## LUFTDYKTIGHETSPÅBUD (LDP)

Med hjemmel om lov om luftfart av 11. juni 1993 kap. IV § 4-1 og kap. XV § 15-4, fastsetter Luftfartsverket følgende forskrift om luftdyktighet.

### GAFFELBOLTER FOR VINGESTENDERE PIPER CUB MODELL J3

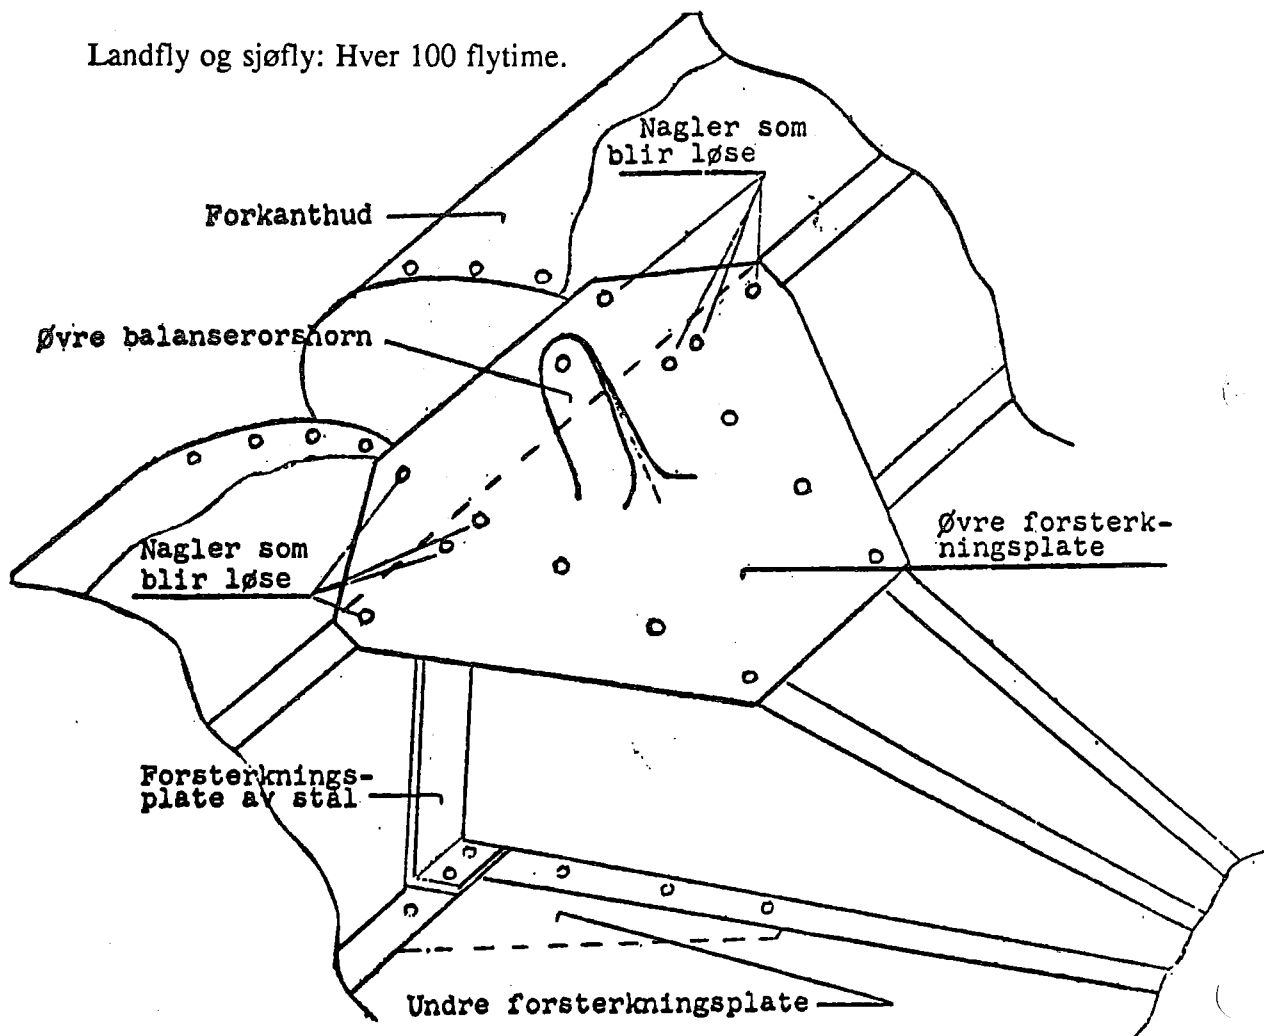
Det har forekommer tre tilfelle av svikt i balanserorsflyndrenes feste i balanserorene på Piper Cub. De tre tilfellene var alle på sjøfly, og det er sannsynlig at grunnen til at flyndrene har løsnet er å finne i den ekstra påkjenning balanserorene blir utsatt for ved «avgang på en flottør».

Skissen, som er vedlagt, viser hvor svikt oppstår, idet noen nagler i forsterkningsplatene blir løse, men tilsvarende nagler blir også løse i undre forsterkningsplate.

Feilen kan oppdages ved å øve et forholdsvis svakt trykk oppover eller nedover i balanserorets bakkant når balanserorsflyndren står mot begrensingsstoppen. Hvis der ved trykket tydelig ses bevegelse mellom flyndren og duken, tyder dette på at naglene er løse. Duken må da skjæres opp og brettes til side over forsterkningsplatene, og de nagler som er løse vil da ses.

De løse naglene bores ut og nye nagler isettes.

Fig. 1

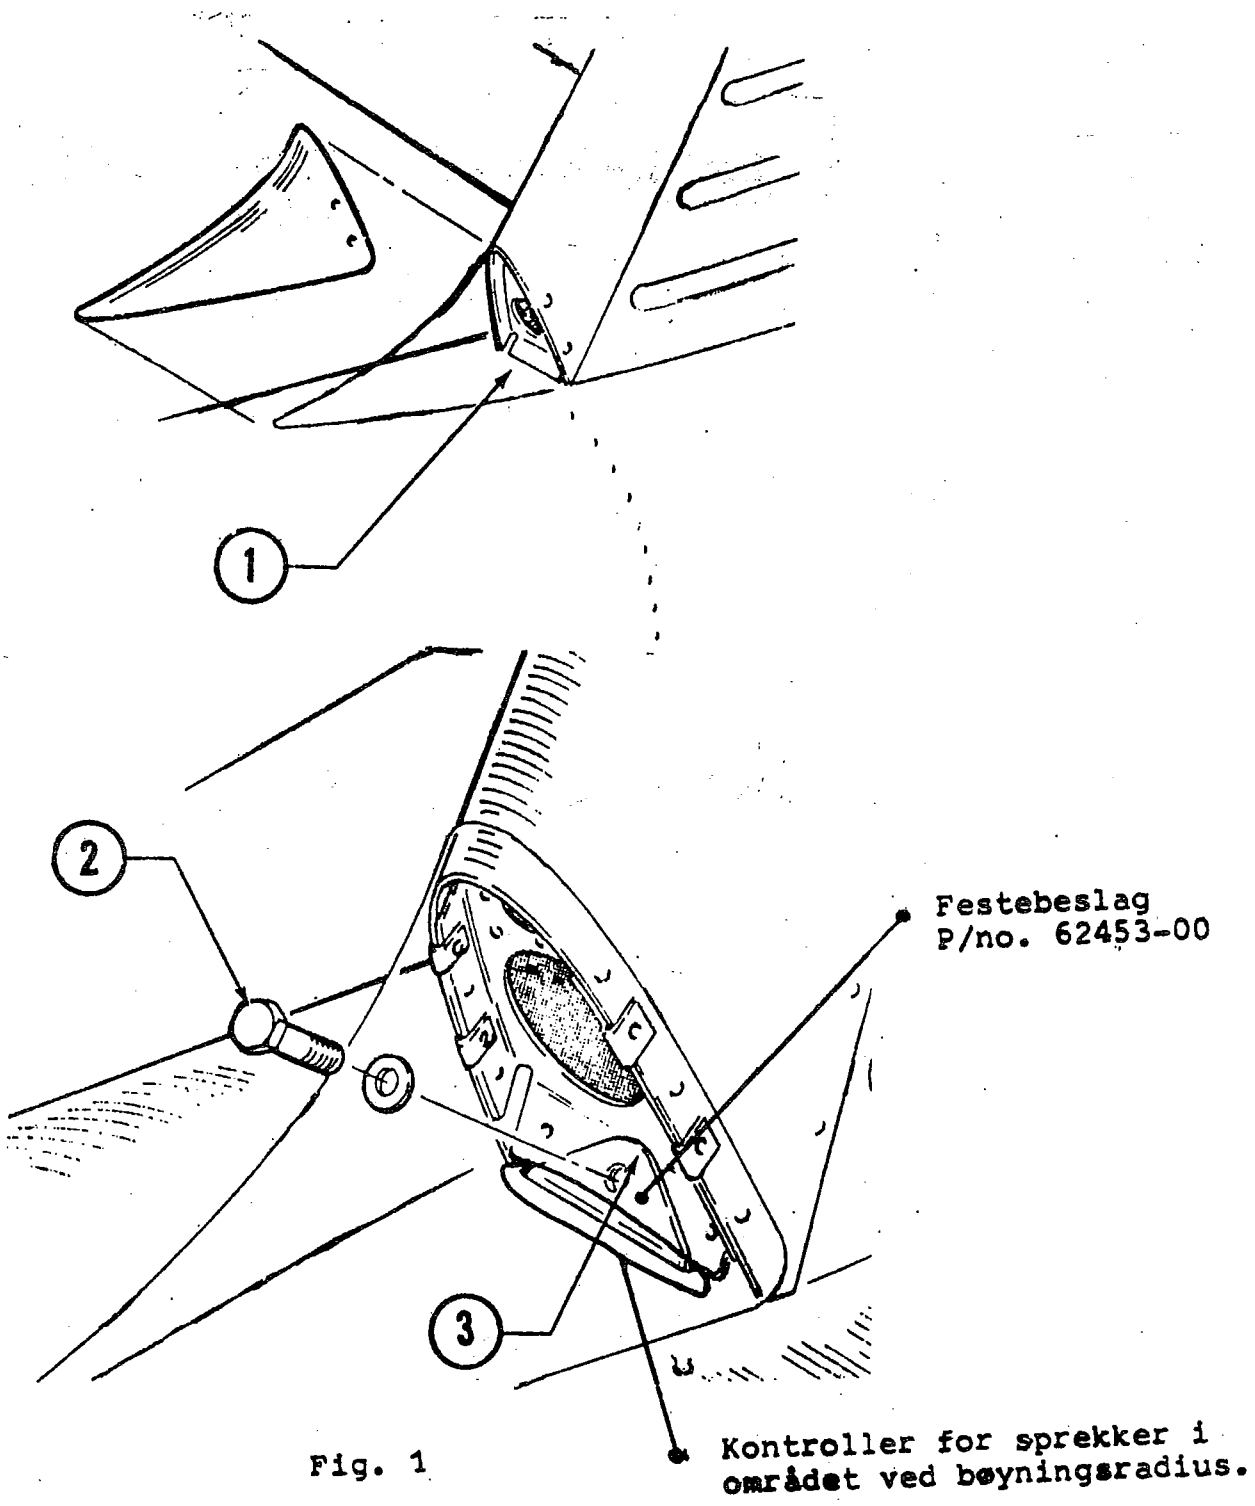
Kontroller for sprekker i området ved bøyingsradius.

Fig. 1

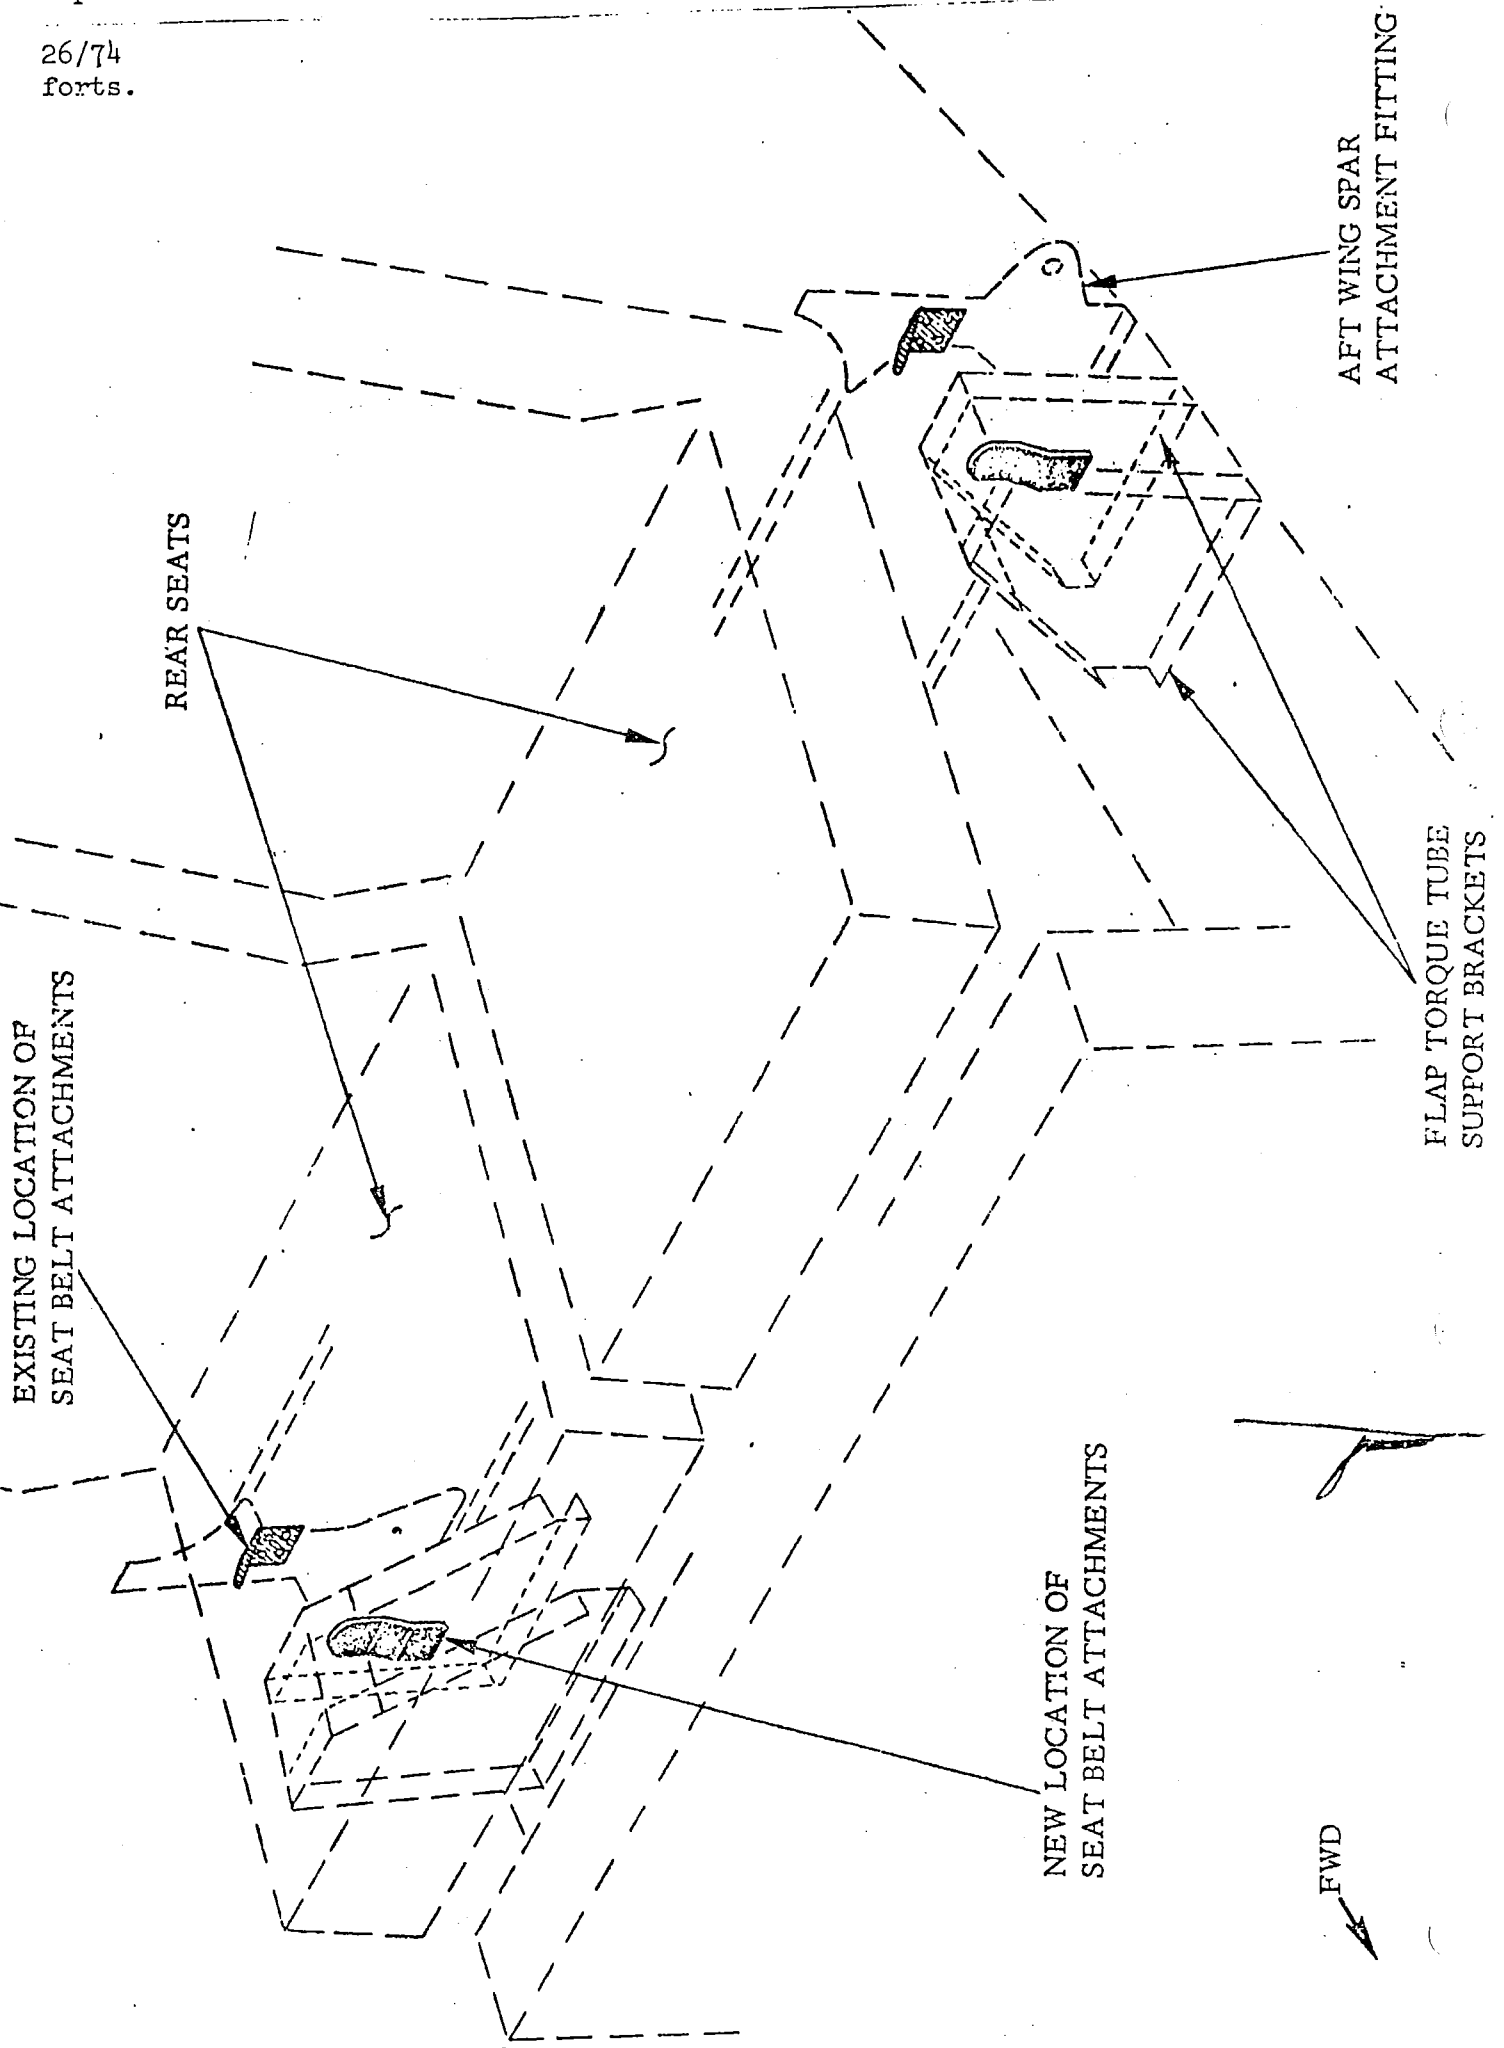
For å få sikre setebelter i baksetet på flyet, skal innfestningen av beltene modifiseres som beskrevet i Piper Service Bulletin nr. 393. Modifikasjonen er vist i fig. 1 på neste side.

Fig. 2

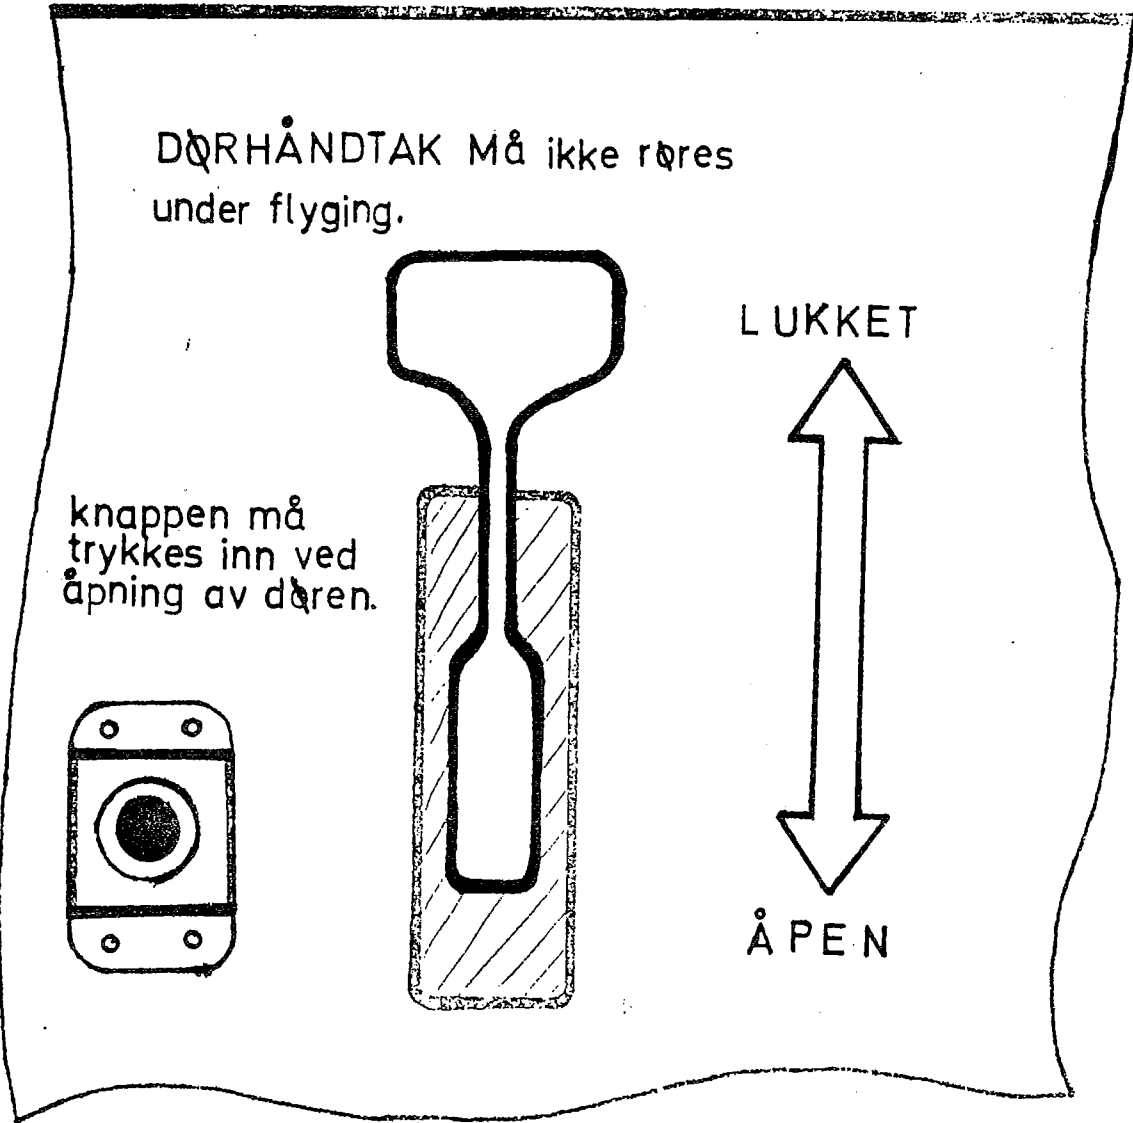
Åpningsmetoden skal merkes på kabindøren som vist i fig. 2.

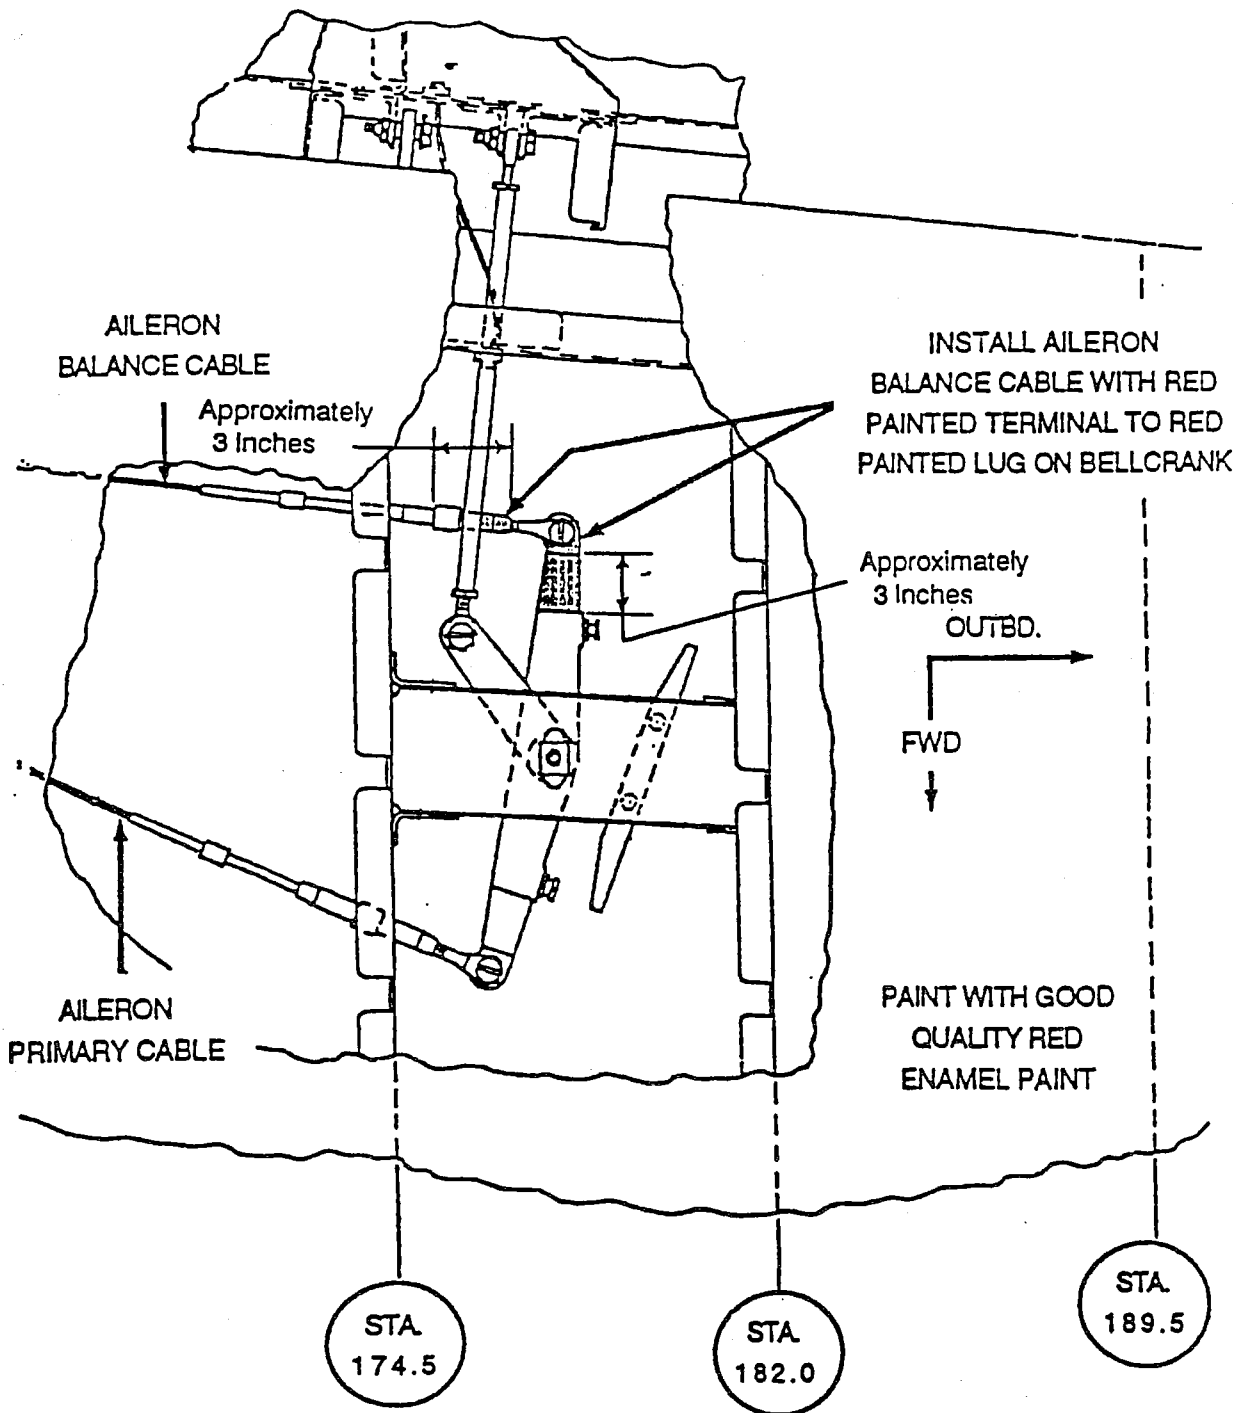
Ved hjelp av rød lakkfarge, skal balanserorkabelen og enden av rorflyndren til begge balanserorsystem fargekodes i samsvar med figuren tilhørende denne LDP.

Neste gang balanserorkablene blir demontert, men ikke senere enn 12 kalendermåneder etter 01.02.93.

Figure 2  
95-12-01

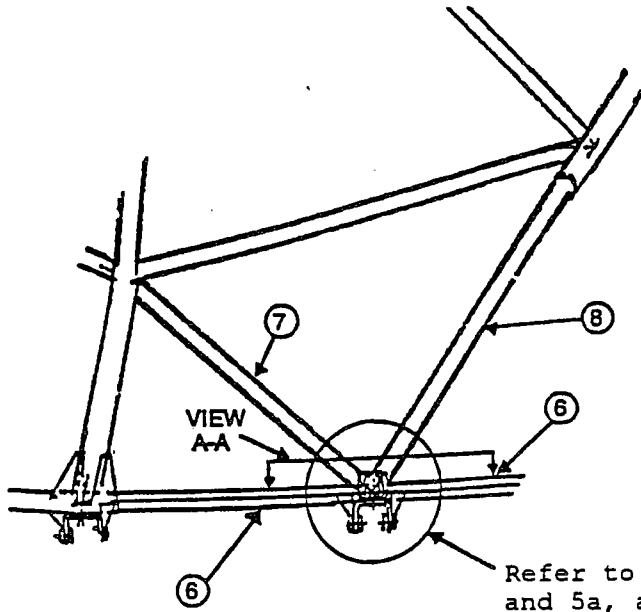
(a) Gain access to the left and right wing forward spar fuselage attach fittings by removing the screws retaining the wing fairing. Dismantle the wing fillet by removing the screws on the aft edge top and bottom and removing the wing fairing (see FIGURE 1 of the Appendix to this AD).
